产品情报

No.25
08C

关于阀芯位置传感器变更形状的通知

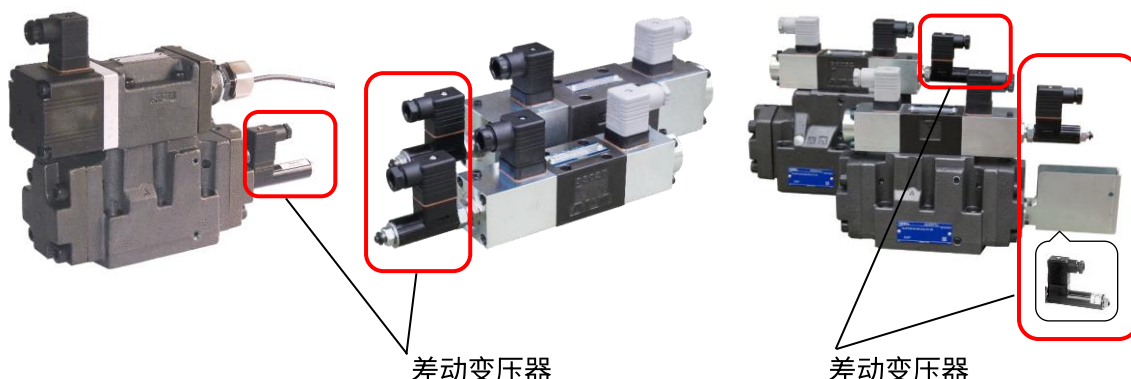
由于原料厂商停止生产差动变压器本体的成型原料环氧树脂，因此变更为替代厂商的原料，但环氧树脂的化学成分 (CAS编号) 无变更。

另外，为了配合成型材料的变更兼顾提升生产效率，变更了部分外观形状。

差动变压器外观形状的变更内容如下所示。搭载阀本体的参数、特性、外观尺寸，新旧均无变更。

- ① 侧面槽部形状变更 ② 插头与成型树脂的界面位置变更
③ 本体部形状变更 (扩大曲率) ④ 插入螺母形状变更

外观	图	照片	图	照片	图	照片
旧形状					 (插头顶部)	
↓						
新形状					 (插头顶部)
